高浜発電所4号機 蒸気発生器伝熱管の渦流探傷検査における 有意な信号指示の確認結果の原因と対策について

※(お詫びと訂正)

C-蒸気発生器(高温側)上部より見た伝熱管位置を示す図

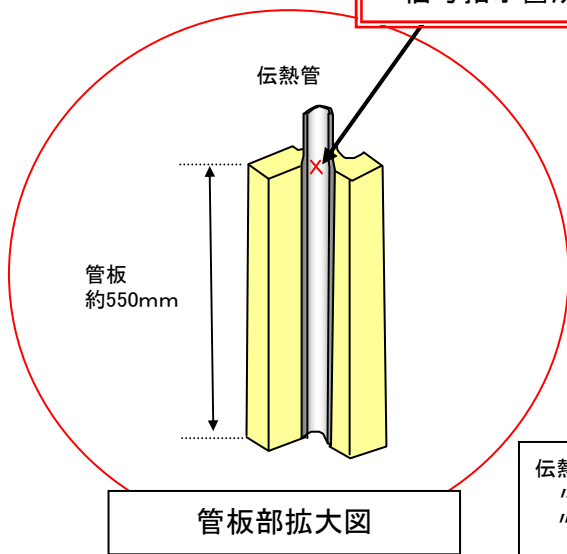
平成20年9月22日の発表において、下記の誤りがありましたので、お詫びして訂正いたします。

- (誤) ■: 既施栓管(健全管抜管) (1本)
- (正) ■: 既施栓管(抜管) (1本)

平成11年の第11回定期検査時に、ECTの結果、高温側管板部で有意な欠陥信号があった伝熱管について、原因調査の一環として抜管したものです。
